Formular de evaluare a condițiilor de accesibilitate a clădirilor publice

Data: 23-10-2023

Echipa de evaluare: Ion Balan, Monitor de accesibilitate

Categorii	Indicatori	Date colectate
Localitate, raion:	Ustia (Dubasari)	
Adresa, strada, nr.:	-	
Instituția:	Judecătoria Criuleni, sediul Dubăsari	
Tipul instituției:	Instanțe judecatorești	
Latitudinea:	47.256252369522 ,	
Longitudinea:	29.130570888519

Galerie - Loc de parcare

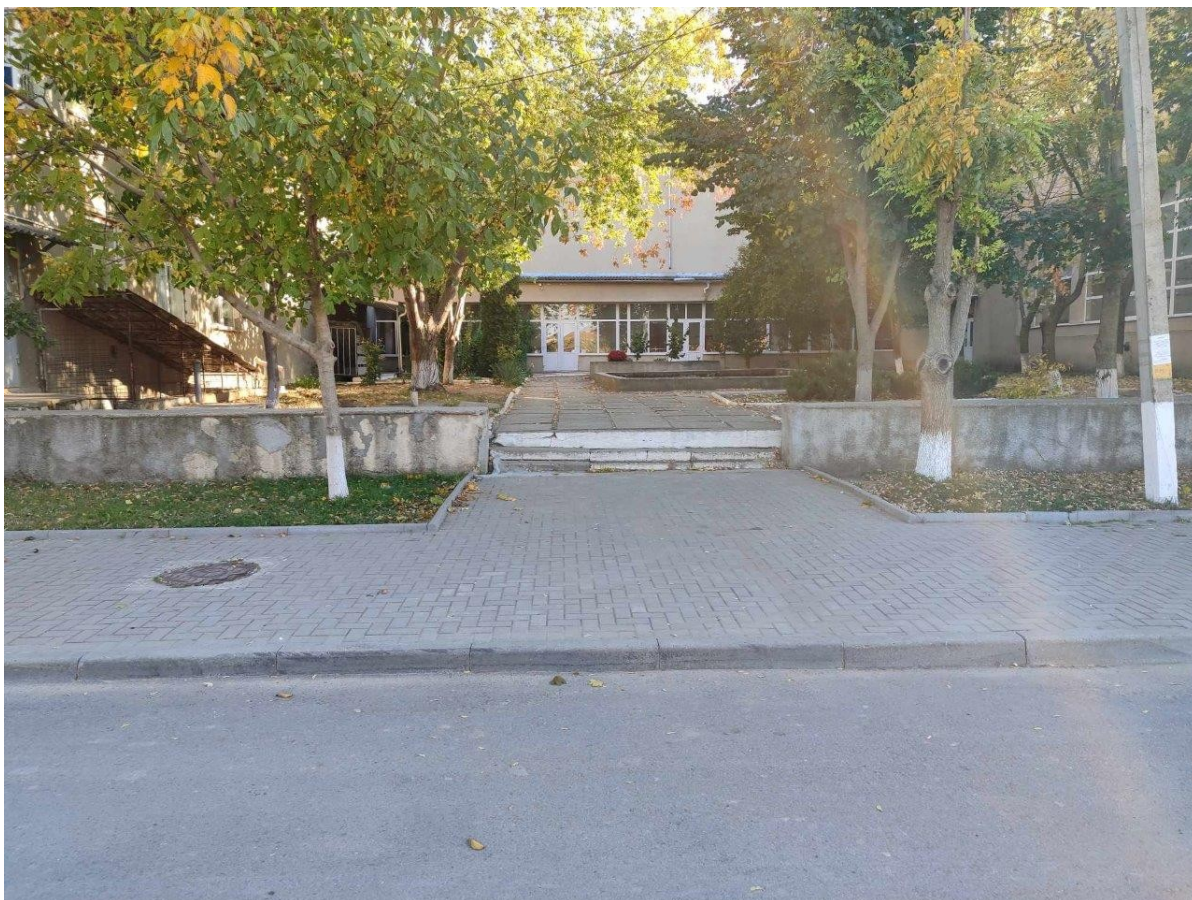
Parcare obișnuită:	Nu , dar există loc unde poate fi amenajată parcare
Locuri de parcare amenajate pentru persoanele cu dizabilități:	Nu

Galerie - Intrare în clădire

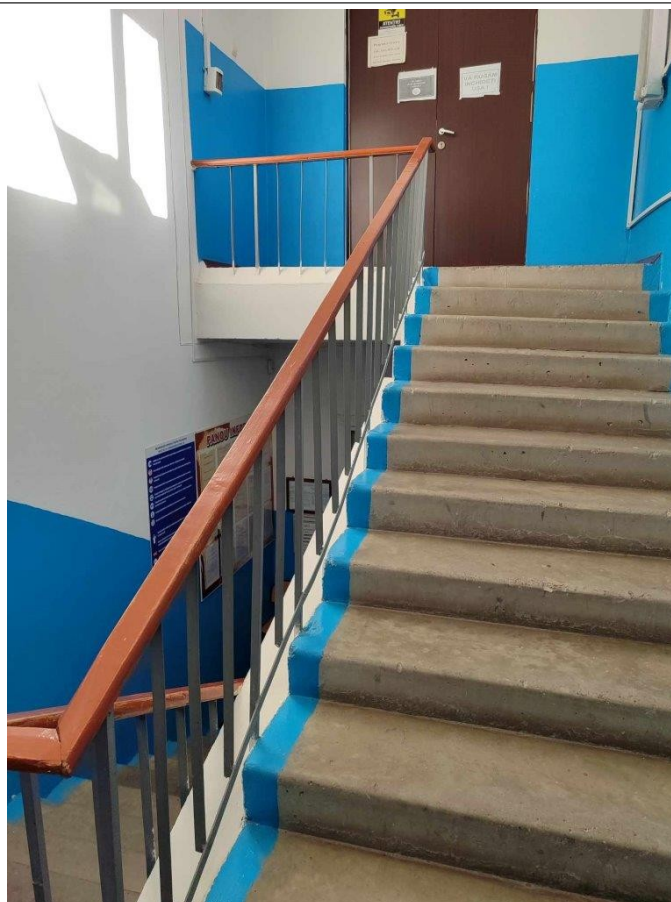
Intrarea în clădire este la nivelul solului:	Nu
La intrare sunt trepte:	Nu
La intrarea în clădire este instalată o platformă de ridicare (verticală sau înclinată):	Nu
Dimensiunile pragului/spațiului din fața ușii de intrare în clădire:	27 cm
Există rampă de acces:	Nu
Nu există rampă, dar sunt șine metalice:	Nu
